## 改善箇所説明図

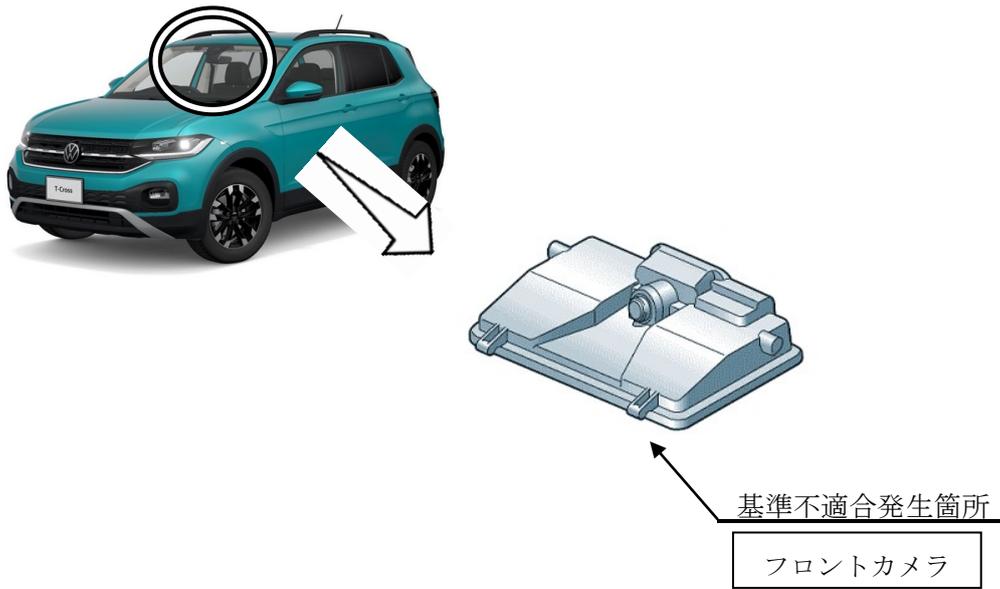
注：□ はプログラムを書き換える部品を示す。

運転支援システムTravel Assist<sup>(※)</sup>の制御プログラムにおいて、開発時の評価が不十分なため、プログラムに不備がある。このため、ステアリングのハンズオフ検知時のシステム無効化に関する作動が、保安基準に適合していない。

全車両、当該システム用のフロントカメラのコントロールユニットを対策プログラムに書き換える。
